Gemeente Zeist

Vooroverlegreacties ex artikel 3.1.1 Besluit ruimtelijke ordening

Uitwerkingsplan Huis ter Heide Zuid

November 2020

Klimaatstresstestkaart wateroverlast bui 70 mm in 2 uur (huidige situatie)

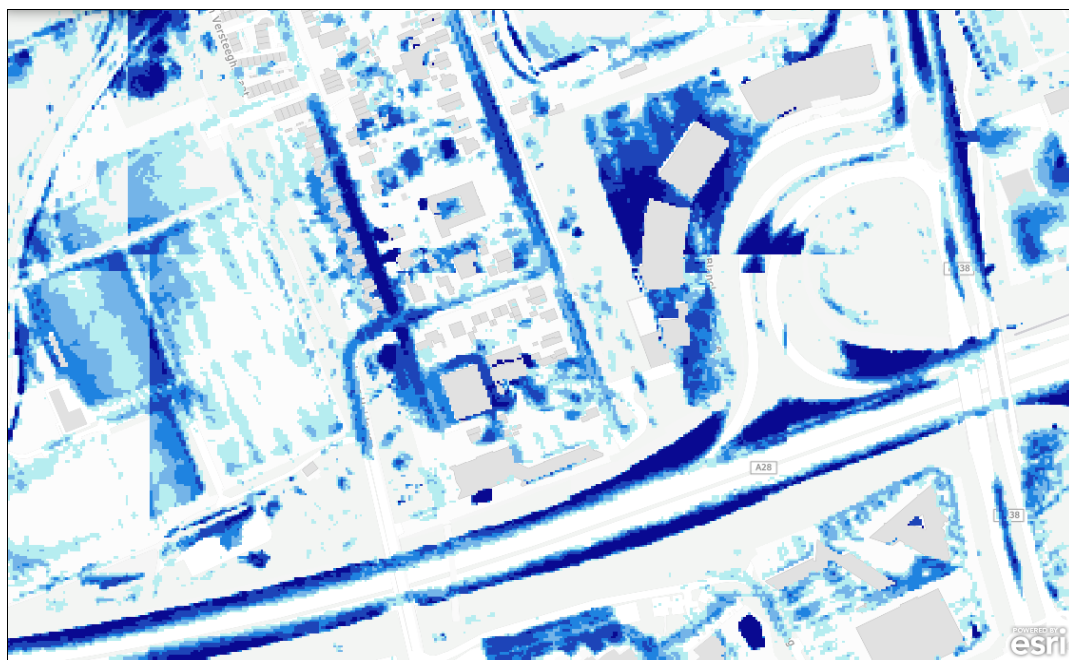
Op de (klimaat)stresstestkaarten is te zien dat het plangebied in de huidige situatie gevoelig is voor wateroverlast (70 mm in 2 uur). Op plekken waar bebouwing is geprojecteerd, ontstaat bij hevige neerslag water op het maaiveld (>30cm). Wij adviseren hier rekening mee te houden. Dit kan op verschillende manieren. Enkele voorbeelden zijn:

- verhogen van het vloerpeil / drempelhoogte op de gevoelige locaties en/of
- bij het bouwrijp maken zorgen voor afstromen richting de groenbestemmingen in plaats van de bebouwing door kleine aanpassingen in het maaiveld.

Hiermee kan tijdens extreme situaties, wanneer de compensatievoorzieningen ontoereikend zijn, voorkomen worden dat wateroverlast ontstaat doordat water de woningen instroomt.

Op de kaart is te zien dat de waterdiepte (>30cm) op het noordelijke deel van het terrein is gelegen. Nabij dit noordelijke deel zijn twee appartementengebouwen voorzien (evenwijdig aan de Huis ter Heideweg). Deze gebouwen komen circa 30 tot 50 cm boven het maaiveld te liggen, mede doordat er een 1-laagse parkeergarage onder de gebouwen komt. Rondom de zuidelijke appartementengebouwen zijn groenstroken voorzien; deze groenstroken kunnen iets verdiept worden aangelegd zodat de afstroomrichting naar de groenstroken is.

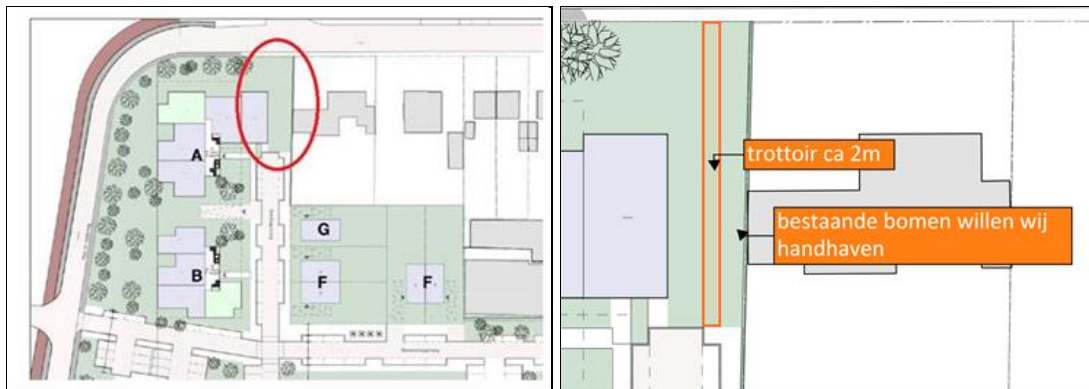
- a. De Korte Bergweg langs de geplande appartementengebouwen aan de Huis ter Heidweg loopt in het huidige plan dood. Wanneer er nu tijdens een calamiteit op de A28 gevlucht moet worden, terwijl de wind van de A28 naar het plangebied gaat, moeten de vluchtende personen naar het incident toe vluchten. Dit is onwenselijk en verhoogt ook de kans op slachtoffers. De VRU adviseert de Korte Bergweg ter plekke door te trekken. Als de weg wordt doorgetrokken kan men veiliger en sneller wegvluchten van de calamiteit. Dit hoeft geen doorgaande weg voor auto's te zijn. Het kan ook een breed voet- of fietspad zijn.

De ontwikkelaar stelt voor om een pad te maken in het verlengde van de Korte Bergweg, zodat er een vluchtmogelijkheid is naar het noorden toe, van de A28 af. Zie onderstaande afbeeldingen. Daarmee wordt tegemoet gekomen aan het advies van de VRU. Op deze wijze kan er in geval van nood goed en veilig gevlucht worden.

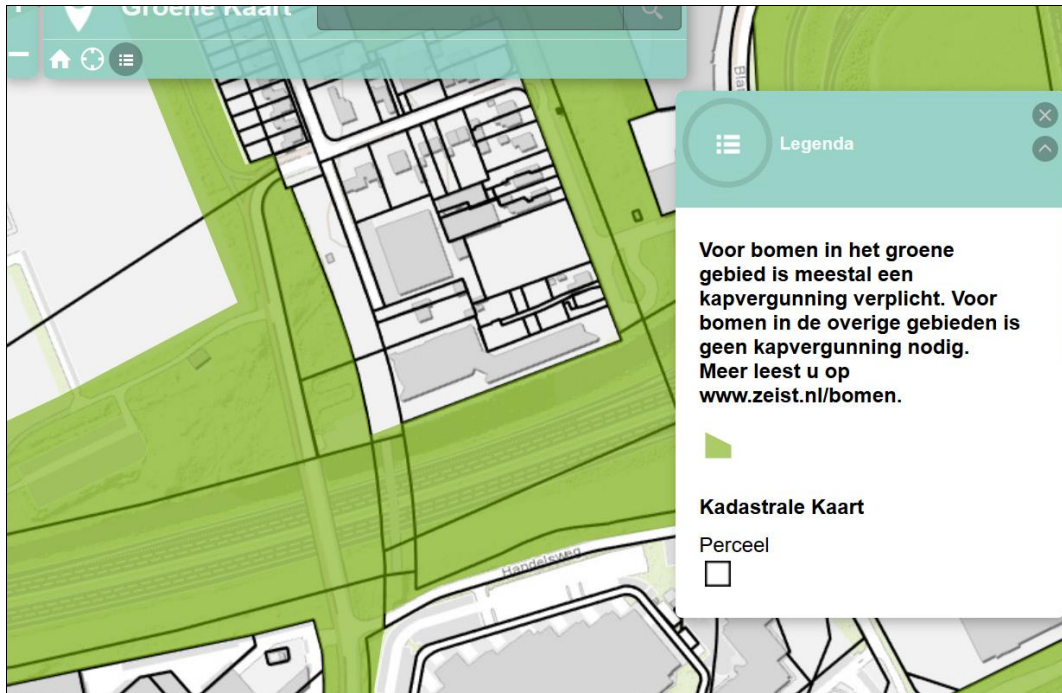
- a. Over de ontwikkeling in Huis ter Heide Zuid is al eerder overleg geweest tussen de Stichting en de ontwikkelaar. Daarbij heeft de Stichting erop aangedrongen binnen het plangebied zoveel mogelijk van de bestaande bomen/bos in het ontwerp mee te nemen. Niet alleen vanuit het oogpunt van biodiversiteit, maar ook om voor de toekomstige bewoners een aangenaam leefklimaat te kunnen realiseren. Uit het plan blijkt gelukkig dat een aantal bomen blijft bestaan, maar in de stukken heeft de Stichting geen 'bomen effect analyse' kunnen ontdekken. Het blijft daardoor onduidelijk welke bomen nu wel of niet moeten worden gekapt en met name ook welke waarde zij dan (nog) vertegenwoordigen. Voor zover een dergelijke analyse dus nog niet is uitgevoerd, zou het goed zijn dat alsnog te doen.

In 2019 is door een boomtechnisch ingenieursbureau een boominspectie uitgevoerd in het plangebied. Daarbij zijn de bomen gekwalificeerd op type en afmeting en is de kwaliteit van de bomen beoordeeld. Zie onderstaande afbeelding.

Op de Groene Kaart (behorend bij de Bomenverordening Zeist 2016) heeft de gemeente Zeist vastgelegd in welke delen van Zeist wel of geen kapvergunning nodig is om een eigen boom te kappen. In de groene gebieden op de Groene Kaart zijn veel van de bomen kapvergunningplichtig (in veel gevallen) en voor gebieden daarbuiten hoeft veelal géén kapvergunning aangevraagd te worden.
